経済性：燃料サイクルコスト

原子力発電・核燃料サイクル技術等検討小委員会(第12回)

社会受容性：立地困難性(使用済燃料貯蔵施設)

各発電所(軽水炉)における使用済燃料の貯蔵状況

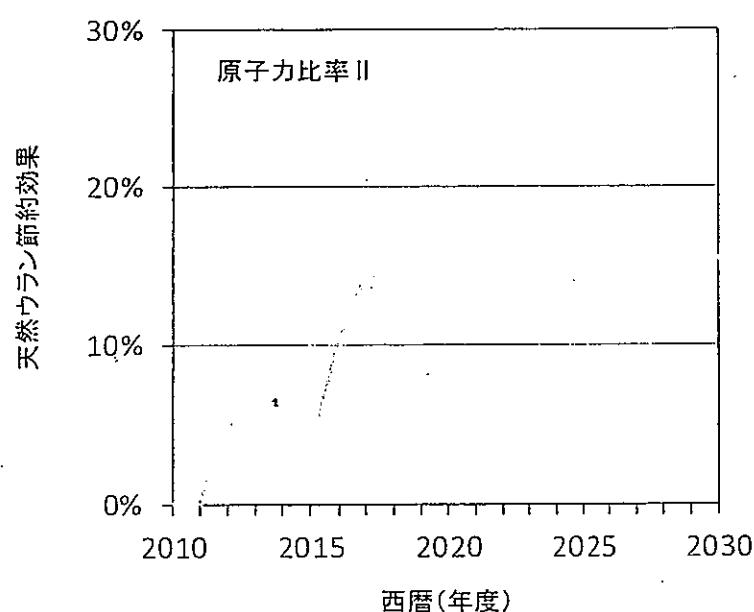
- ① 再処理を5年留保し、その後再処理を開始した場合には、国内における使用済燃料貯蔵量が2030年時点で再処理されない分(約0.4万トン)増加する。(青の実線⇒ピンクの実線)
- ② この場合、発電所の使用済燃料貯蔵容量に六ヶ所再処理工場プール容量を加えた容量(灰色の破線)を2025年頃に上回ることとなる。
- ③ なお、再処理を5年留保することによって、六ヶ所再処理工場から使用済燃料を搬出することを求められた場合※には、使用済燃料貯蔵量(ピンクの実線)は2018年頃に貯蔵容量(黒の実線)を上回ることとなる。
- ④ ②及び③の場合は、発電所毎に貯蔵状況は異なるので、上記の時期よりも早く貯蔵容量を超える発電所が出てくる可能性がある。
